**OGGETTO**    **Presentazione osservazione.**

**Progetto:** Progetto per la realizzazione di un impianto eolico, costituito da 8 aerogeneratori di potenza unitaria pari a 7,2 MW, per una potenza complessiva di 57,6 MW, da realizzarsi nel Comune di Ruvo di Puglia (BA), oltre ad un sistema di accumulo di potenza pari a 50 MW e incluse le opportune opere di connessione alla RTN, ricadenti anche nei comuni di Terlizzi (BA) e Bitonto (BA) (cod. MYTERNA n. 202303409).

**Procedura:** Valutazione Impatto Ambientale (PNIEC-PNRR)

**Codice Procedura:** 11282

Figura 2 - Zone di produzione delle DOC pugliesi

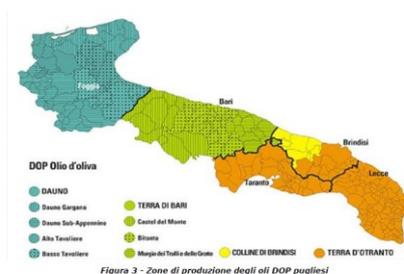
Il progetto in oggetto comporta pertanto l'essenziale verifica delle essenze agronomiche che devono essere espantate per la realizzazione del progetto, sia delle piazzole degli aereogeneratori sia per l'adeguamento e la realizzazione ex novo di strade, sia per elettrodotti, Stazione Elettrica e BESS. Nell'area di impianto (come da immagini seguenti) esistono le seguenti colture pregio:

- DOC VINI Castel del Monte - DPR 19.05.71. DPR 27.12.90;
- DOP OLII Gli oliveti “Olio EXTRA VERGINE DI OLIVA TERRA DI BARI” DOP DM 04.09.1998 - G.U.R.I. n.227 del 29/09/1998;
- numerosi vigneti allevati nella forma a tendone per la produzione di uva da tavola, con il medesimo territorio che RIENTRA NELL'AREALE DI PRODUZIONE DELL'IGP UVA DI PUGLIA REG. UE 680/2012 – GUUE L. 198 DEL 25.07.2012

Dagli elaborati di progetto si è verificato come, allo stato delle conoscenze, la realizzazione dell'impianto eolico comporta l'estirpazione di essenze della DOC Castel del Monte, della DOP Olio EXTRA VERGINE DI OLIVA TERRA DI BARI e DELL'IGP UVA DI PUGLIA. Il progetto, pertanto, è in contrasto con il REGOLAMENTO REGIONALE 24/2010 e, come risulta dalla numerosa giurisprudenza, non può essere realizzato.
